# RAPPORT DE JURY

CONCOURS DE DESIGN PLURIDISCIPLINAIRE  
POUR L'AMÉNAGEMENT DE LA ZONE DE  
RENCONTRE SIMON-VALOIS

approuvé par le jury le 24 janvier 2018

# AGUILLAGE URBAIN

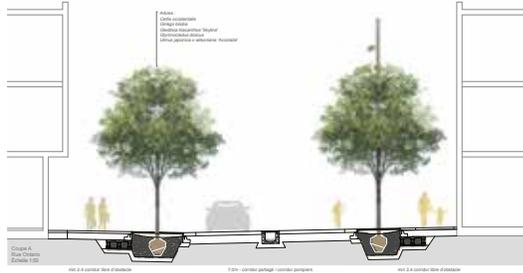
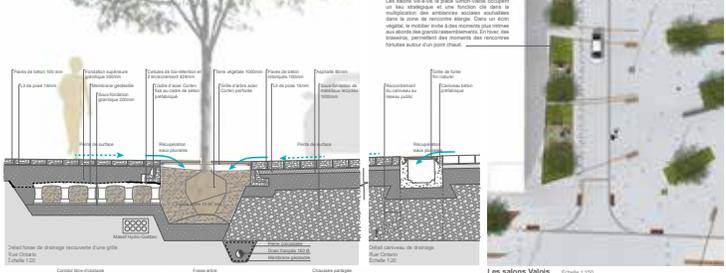
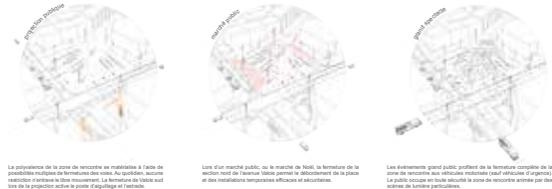
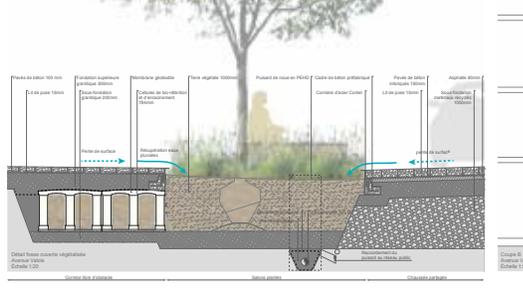
- **Enjeu conceptuel :** La proposition conceptuelle est perçue comme simple, robuste, durable et permettant la mise en valeur du caractère du lieu. Elle réussit avec brio à réinventer la rue en proposant un espace ouvert et minimaliste. Le jury qualifie de très stratégique et d'astucieuse l'utilisation du mobilier afin d'exprimer le concept et le passé ferroviaire des lieux. Il apprécie également les traces de lumières qui poursuivent le concept initial d'une gare de triage, malgré le fait qu'il remet en question la faisabilité et la pérennité de cette intervention. Le jury note que bien que le concept peut paraître un peu rigide, une stratégie végétale appropriée a le potentiel de créer un juste équilibre.

- **Enjeu de fonctionnalité :** Le concept permet d'effacer la rue traditionnelle tout en conservant de bons guides pour la fonctionnalité des déplacements et de l'espace partagé au niveau de l'accessibilité universelle. Le jury souligne l'efficacité et la pertinence de la géométrie générale. Il se questionne toutefois sur l'emplacement et la nécessité du caniveau central. Il suggère de considérer sa relocalisation au sud de la rue, entre autres afin d'optimiser la gestion des eaux et de l'entretien.

- **Enjeu de cohésion :** Les aménagements sont cohérents avec ceux de la Place Simon-Valois et contribuent, par un langage commun, à étirer celle-ci au-delà de ses limites physiques. Le jury se questionne à savoir si les nouveaux aménagements bénéficieraient d'incorporer des éléments de granite noir afin de renforcer la cohésion avec le mobilier de la Place Simon-Valois. Le jury souligne que les aménagements dans la poursuite des rails sont très intéressants et devraient même être renforcés.

- **Enjeu esthétique et visuel :** Le jury perçoit les interventions proposées comme visuellement intéressantes. Il souligne que le corten se marie très bien à l'existant et se lie à l'histoire ferroviaire. Il souligne la portée identitaire du mobilier d'éclairage et ses qualités tant esthétiques qu'emblématiques.

- **Enjeu d'appropriation et de polyvalence :** La grille d'arbre proposée sur la rue Ontario offre un fort potentiel d'appropriation, et ce, dans une variété de scénarios et d'ambiances. Le jury apprécie la distinction entre le traitement de la rue Ontario et l'avenue Valois (ex. : les salons). Le mur végétal et le panneau pivot pour projection sont très appréciés par les jurés. Ceux-ci perçoivent le potentiel d'animation, d'implication sociale et culturelle de l'élément identitaire. Le jury n'est par contre pas convaincu que l'espace au coin sud-est de l'intersection Ontario/Valois soit aménagé et adaptable pour soutenir les différents scénarios d'utilisation (tel l'aménagement temporaire d'une scène). Il serait souhaitable que la forme, la localisation, et la fonction de cette structure répondent aux événements qui auront lieu. Le jury suggère également que cette structure soit démontable en vue de permettre une flexibilité des aménagements dans le futur, advenant par exemple un agrandissement de l'épicerie Métro.

- **Évolution de la proposition :** Le jury se dit satisfait de l'évolution de la proposition. Il note une amélioration significative en regard de plusieurs enjeux. Il souligne toutefois qu'il aurait aimé voir une plus grande attention portée à la stratégie végétale afin qu'elle soit plus évocatrice, identitaire et basée sur un concept fort. Observant l'évolution du projet depuis la première étape, le jury est de l'avis que l'enlèvement du tracé diagonal ferroviaire a affaibli la proposition.

- **La justesse et l'efficacité des choix spatiaux, formels, matériels et techniques :** Les jurés soulignent la justesse et l'efficacité des choix spatiaux, formels, matériels et techniques. Il est convaincu de la fonctionnalité de l'espace partagé, de la pertinence de l'utilisation du corten et de la portée identitaire des dispositifs d'éclairage sélectionnés. Le jury se questionne toutefois sur la pertinence de déployer des bancs au milieu de l'espace vaste (en marge de la rue Ontario, vis-à-vis la place actuelle), ce qui semble contraignant lors de scénarios de fermeture de rue pour le déploiement d'installations temporaires.

- **Faisabilité et respect des coûts :** Le jury considère que la faisabilité de la proposition a été démontrée et que l'équipe semble être très qualifiée pour la réaliser.

# LA GRANDE SIMONE

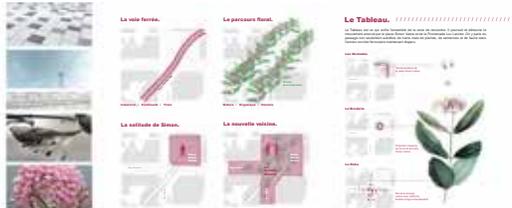
- Enjeu conceptuel : Le jury estime que la simplicité et la clarté du concept ainsi que la vision d'ensemble sont les forces du projet. Il apprécie le côté ludique, poétique et sensible de celui-ci et son potentiel d'appropriation par les usagers. Le concept repose toutefois en grande partie sur le motif des feuilles d'asclépias créé par des agencements de différentes couleurs de pavés. Bien que celui-ci soit séduisant en plan, ce mode de représentation graphique en deux dimensions semble difficilement lisible à l'échelle du piéton ou encore lors de la saison hivernale. Le jury s'inquiète de la durabilité de l'effet souhaité puisqu'il croit que les nuances peu contrastées de pavés s'estomperaient avec le temps. Il aurait également souhaité que les autres éléments de l'aménagement (mobilier, vaporisateur, éclairage, etc.) renforcent le concept alors qu'ils en semblent plutôt dissociés. Finalement, les jurés apprécient l'idée de la projection, mais se questionnent sur la façon dont elle participe au concept général.

- Enjeu de fonctionnalité : Bien que le motif au sol soit séduisant conceptuellement, il semble créer certaines problématiques de lisibilité surtout en regard des principes d'accessibilité universelle des rues piétonnes et partagées. Le jury se questionne sur la pertinence de la solution fonctionnelle surtout sur la disposition des arrêts d'autobus et la création de baies protégées au sein d'un espace partagé. Le jury s'interroge également sur la pertinence des bollards, leur disposition et leur espacement qui ne semblent pas être maîtrisés.

- Enjeu de cohésion : Le concept proposé s'arrime bien avec les aménagements adjacents et réussit à mettre en valeur ceux de la Place Simon-Valois. Par contre, le jury soulève la multiplicité des traitements pour aborder les différentes interventions (ex. : mobilier et éclairage) qui ne favorisent pas la création d'un cœur et d'une entité forte.

- Enjeu esthétique et visuel : Le jury est séduit par la touche chromatique à la fois élégante et délicate. Par contre, il note que si cette touche est pertinente en été, elle est beaucoup moins visible et porteuse en hiver.

- Enjeu d'appropriation et de polyvalence : Le jury perçoit les aménagements proposés comme ayant un grand potentiel d'appropriation par les citoyens. L'espace vaste permet une multitude d'usages où il est facile d'imaginer tant un usage quotidien que la tenue d'événements d'envergure. Le jury apprécie grandement l'idée de l'intégration de textes issus de la communauté à même la chaussée. La narration identitaire permet de transcender la notion de zone de rencontre et de l'ancrer encore plus fortement dans son milieu.

- Évolution de la proposition : Le jury aurait souhaité voir un plus grand raffinement de la proposition ainsi qu'une plus grande application des commentaires qu'il avait transmis lors de la première étape du concours. Le jury remarque qu'aucun travail d'échelle n'a été proposé pour le motif qui semble toujours peu lisible à l'échelle du piéton. Ce travail aurait été essentiel dans la mesure où le motif soutient à lui seul le concept. Une extension conceptuelle sur le plan vertical lui aurait permis de sortir de ses limites. La résolution de certaines problématiques techniques semble nuire au concept plutôt que de contribuer à créer une grande place unifiée.

- La justesse et l'efficacité des choix spatiaux, formels, matériels et techniques : Le jury souligne la justesse et la pertinence de certains choix spatiaux et formels. Il se questionne toutefois sur quelques choix matériels, notamment l'aspect du mobilier et du pavé en béton rose teinté dans la masse due à sa durabilité et le contraste entre les différents tons. Le jury aurait souhaité une transposition en trois dimensions du concept.

- Faisabilité et respect des coûts : Le jury voit dans cette proposition un projet simple et réalisable. Il y voit toutefois encore trop de questions techniques et conceptuelles non résolues et une insuffisance de détails.
